**AUTOSTRADA (A11) : FIRENZE - PISA NORD  
AMPLIAMENTO ALLA TERZA CORSIA  
DEL TRATTO FIRENZE - PISTOIA  
PROGETTO DEFINITIVO**

**STUDIO DI IMPATTO AMBIENTALE  
CHIARIMENTI E INTEGRAZIONI  
INTEGRAZIONI RICHIESTE DEL MATTM  
PROT.DVA-2012-0007287 del 23/03/2012**

**RELAZIONE DI ACCOMPAGNAMENTO  
DELLA DOCUMENTAZIONE INTEGRATIVA  
(RIF. LETTERA DEL MINISTERO DELL'AMBIENTE  
DELLA TUTELA DEL TERRITORIO E DEL MARE  
DEL 23/03/2012)**

DIRETTORIO							CODICE							
N.Prog.	Codice Commessa						DOCUMENTO							
0	1	1	1	1	1	0	7	M	A	M	1	0	0	1
APRILE 2012

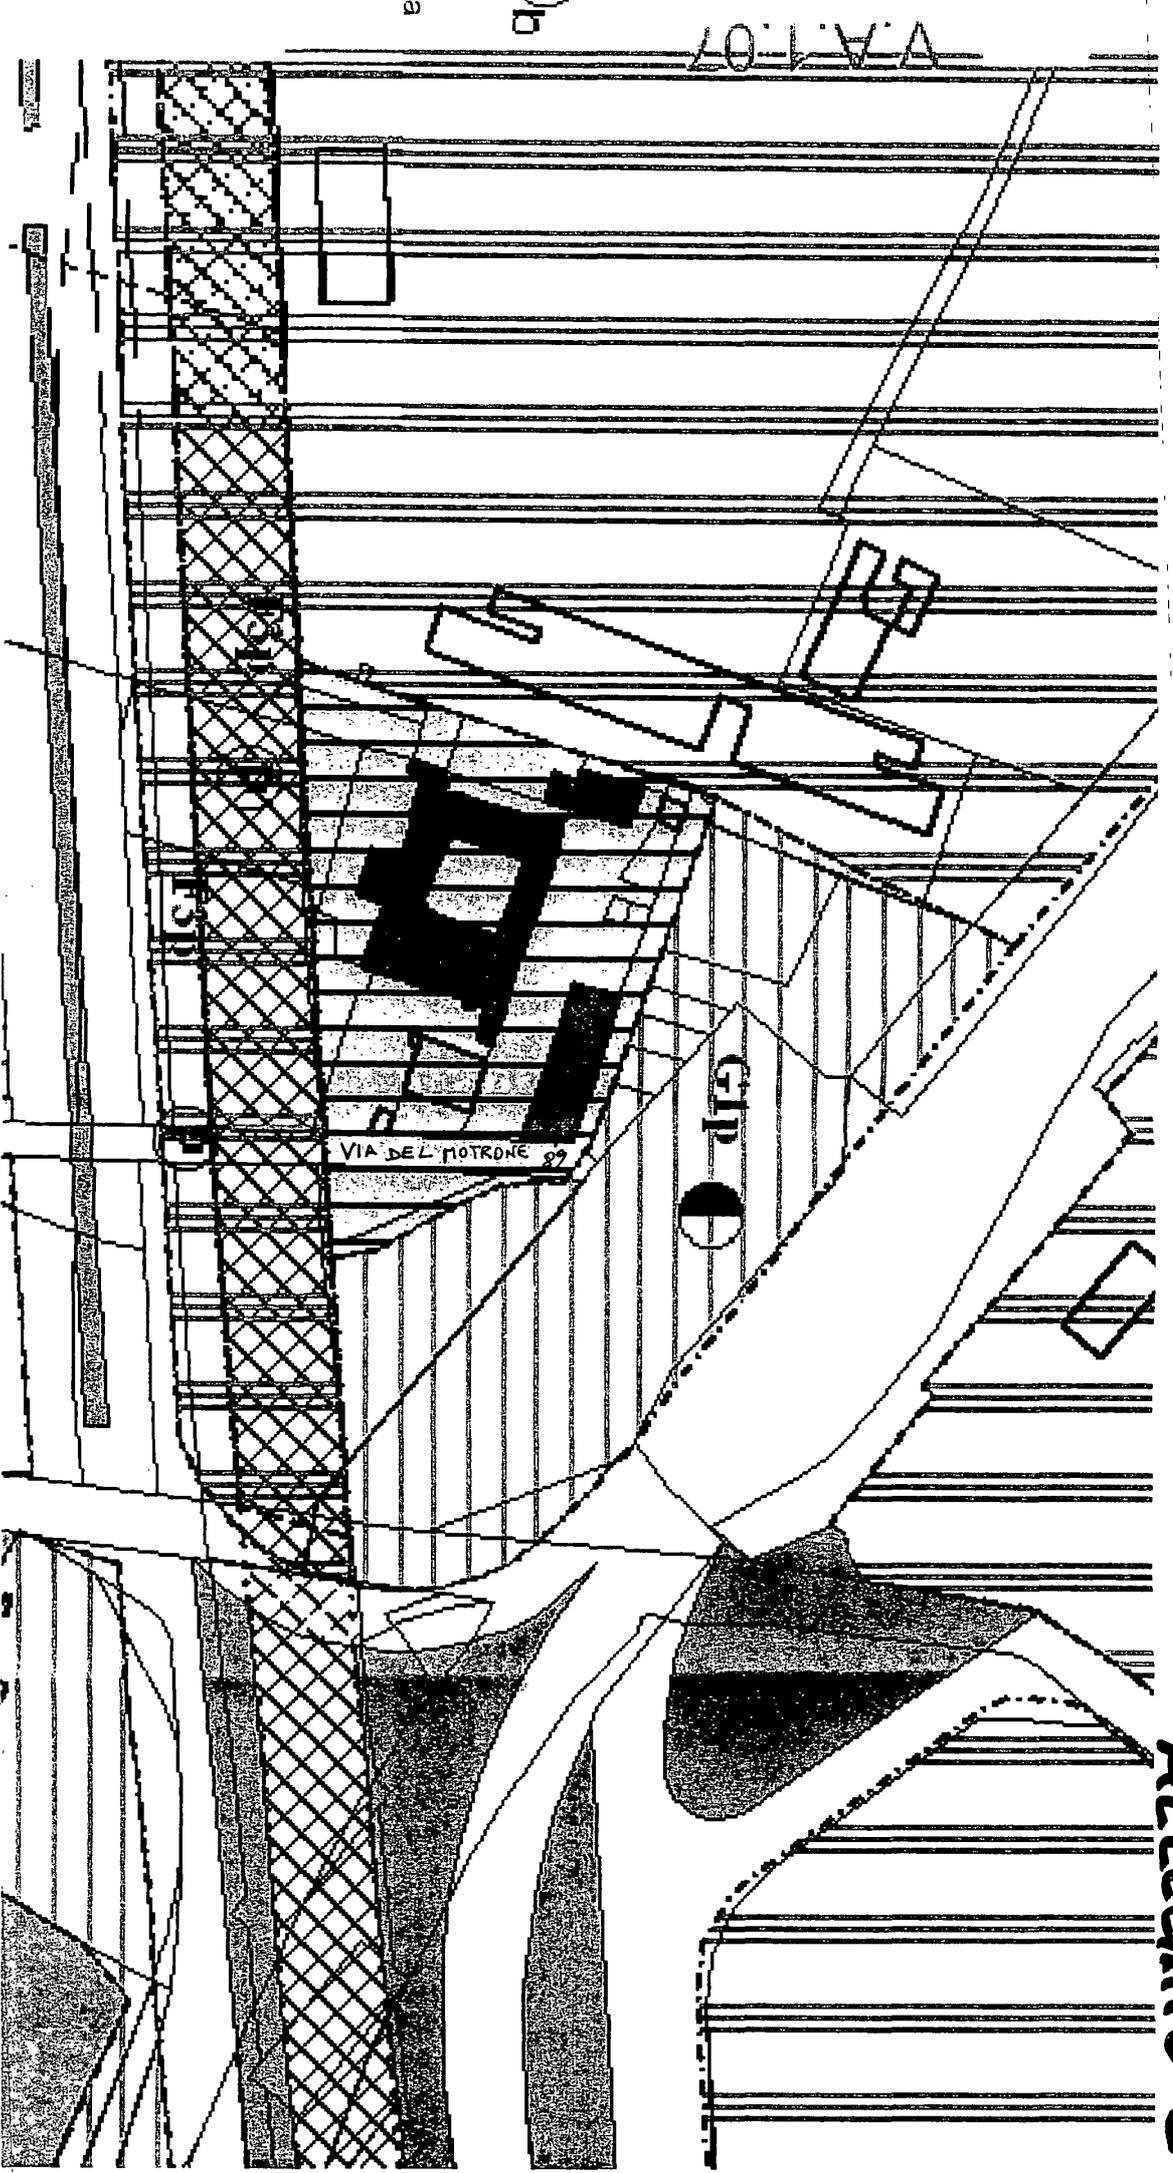
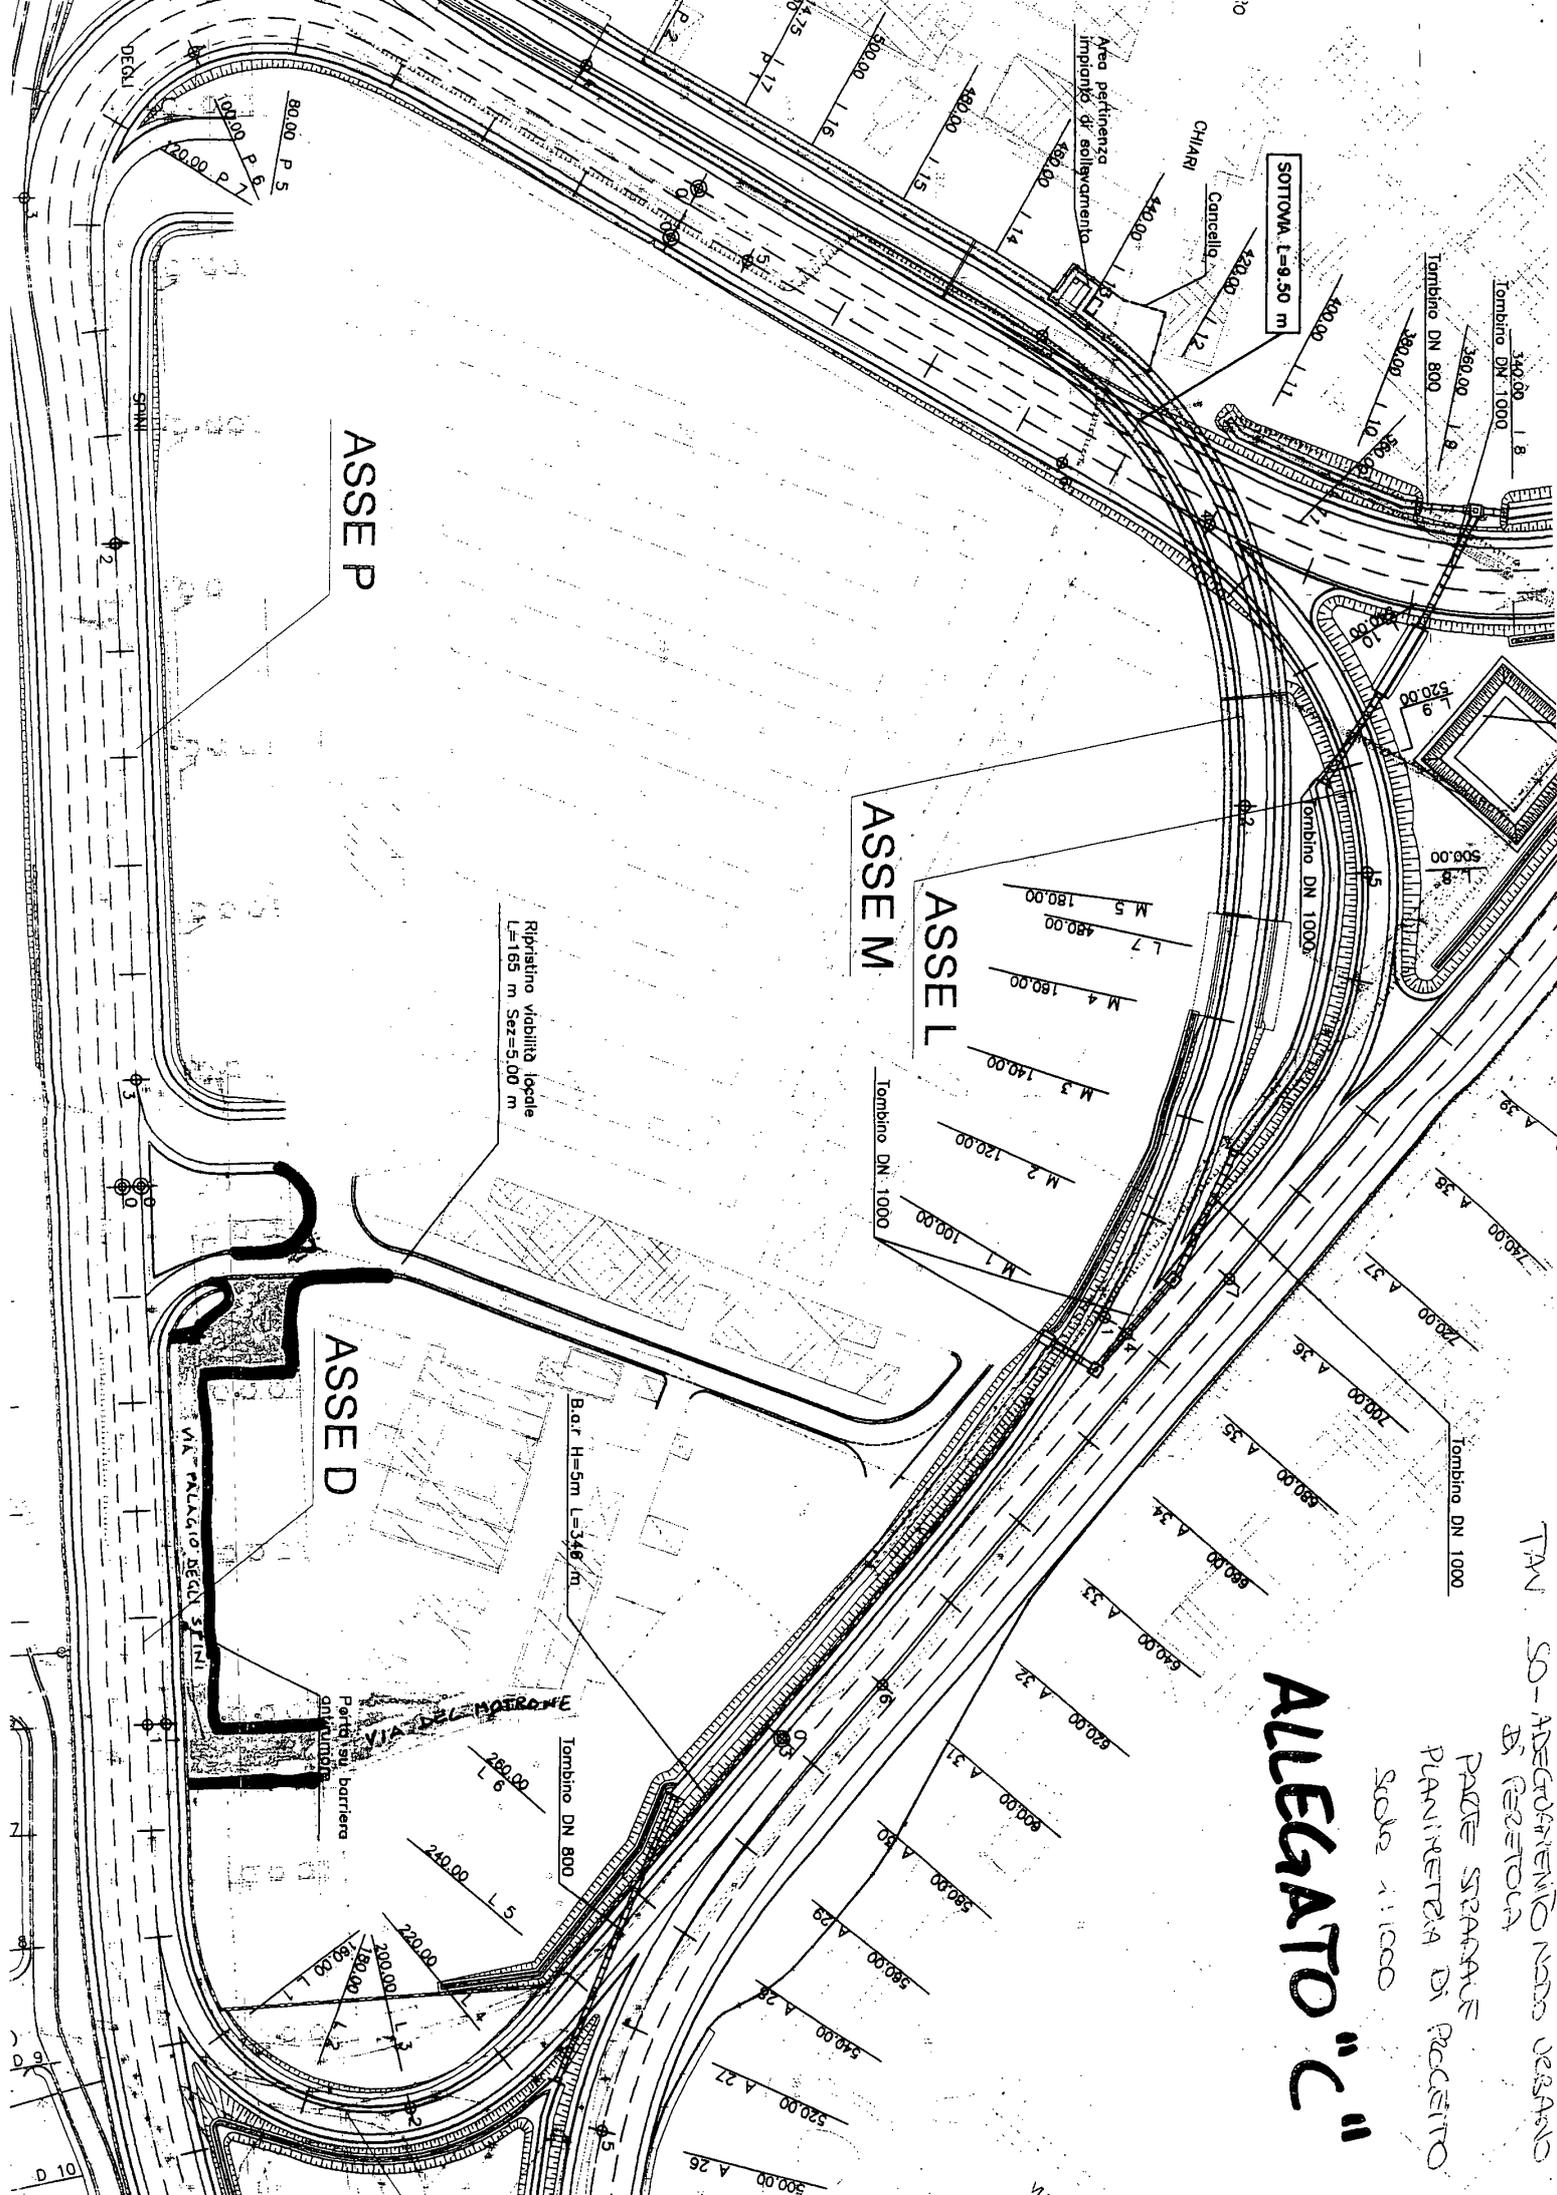
Per una migliore comprensione allego sub "A" lo stralcio di progetto sottoposto a VIA e sub "B" lo stralcio dal vigente PRG comunale.

Come si vede, parrebbe che l'unico accesso previsto sia quello evidenziato in giallo con immissione in Via del Motrone attraverso una strada vicinale di 3 m di larghezza, non percorribile in doppio senso, priva di marciapiedi e dei requisiti minimi di fruibilità ordinaria e di sicurezza, sviluppandosi a ridosso di accessi privati, abitazioni e resedi, con insito pericolo per chi esce senza possibilità di filtro sulla strada.

Le soluzioni ipotizzabili sono riportate nei disegni allegati sub "C".
